**Projet de résolution CA24 170170 approuvant le projet particulier PP-144 autorisant la construction d'un bâtiment résidentiel de la catégorie H.6 comprenant 31 logements sociaux au 4741, avenue Barclay, en vertu du *Règlement sur les projets particuliers de construction, de modification ou d'occupation d'un immeuble (RCA02 17017)*. - dossier relatif à la demande no 3003357445 - dossier 1246290015**

# COMITÉ CONSULTATIF D'URBANISME

PPCMOI – 4741, avenue Barclay (# 2 649 197)

# ANALYSE DAUSE

## ELEVATION PRINCIPALE - BARCLAY

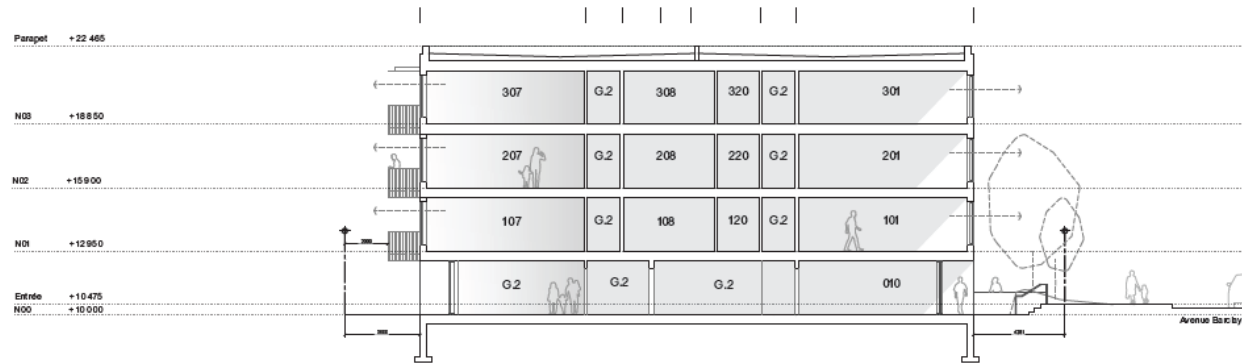
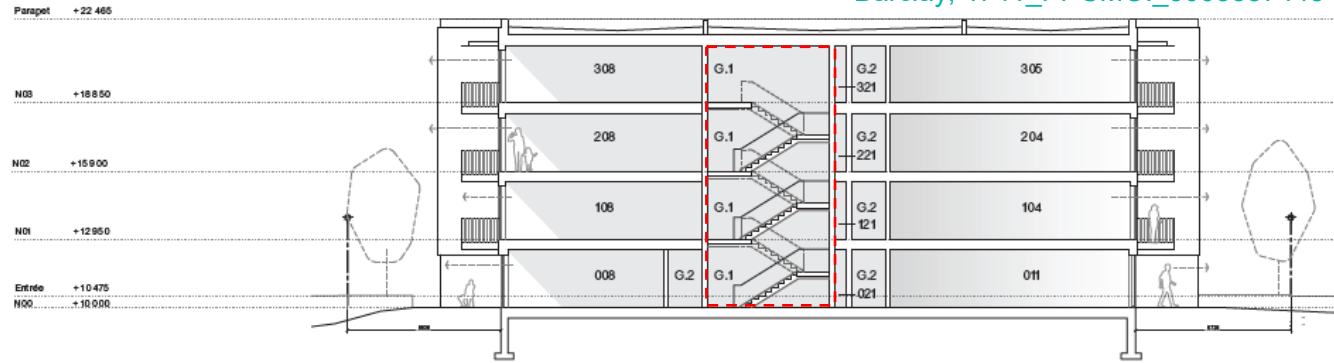
2° Contribuer à rehausser la qualité du paysage		
a) le projet renforce la cohérence morphologique de la trame de rue, du cadre bâti et des modes d'implantation existants;	Partiellement respecté	Le projet respecte l'alignement de la façade et de la hauteur par rapport aux constructions voisines, néanmoins, il ne prévoit pas de retrait suffisant pour décomposer les volumes pour rendre la constructions moins imposante, Le taux d'implantation moyen adapté au milieu d'insertion. L'emplacement de l'entrée principale n'est pas cohérent avec le cadre bâti environnant

d) le projet saisit les opportunités particulières du site en établissant un dialogue avec l'espace public et en favorisant l'appropriation des lieux extérieurs;	Non respecté	<b>L'entrée principale n'est pas mise en valeur et n'est pas ouverte sur le domaine public, ce qui ne facilite pas l'orientation spatiale des occupants et visiteurs.</b> <b>Les pentes naturelles ne sont pas mises en valeur par l'implantation proposée qui traite le sous-sol comme étage principal au détriment de la façad principale.</b> <b>Le bâtiment est implanté à la limite de deux servitudes de passage automobile ce qui limite les possibilités d'appropriation des espaces extérieurs.</b>

- ❑ **L'entrée principale du bâtiment doit se situer au rez-de-chaussée.**

## PLAN D'AMÉNAGEMENT PAYSAGER

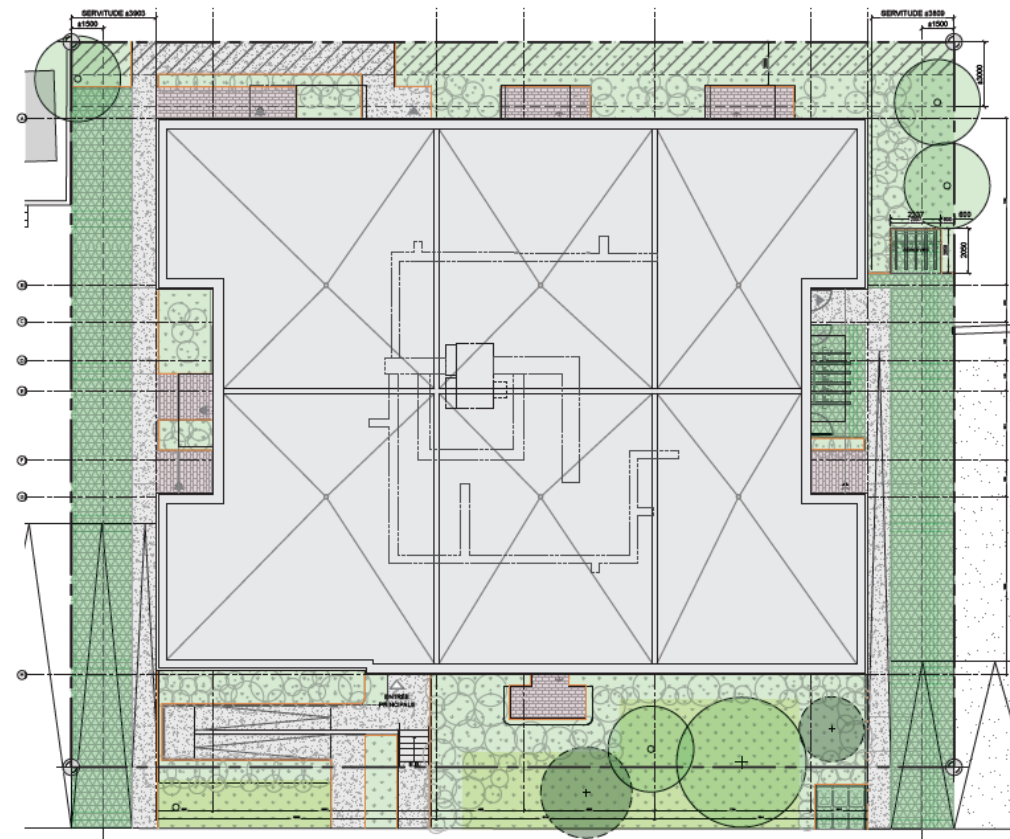
Espace vert proposé:	240.09 m.ca.
Pavés alvéolés:(147.82m.ca. X 50%)	73.91 m.ca.
Superficie totale proposée:	314.00 m.ca.
Taux de verdissement proposé:	22.89%

c) le projet participe à la biodiversité et à la résilience urbaine, notamment par des toitures intensives, l'agriculture urbaine, le déploiement des arbres et une diversité de végétaux, et assure une gestion naturelle des eaux de pluie;	Partiellement respecté	Plan d'aménagement paysager adéquat qui sera revu en PIIA pour le choix des végétaux; La gestion naturelle des eaux de pluie n'a pas été démontrée et sera adressé en PIIA ( topographie particulière du site en cuvette) Toit vert requis pour atteindre le ratio minimal de verdissement exigé.
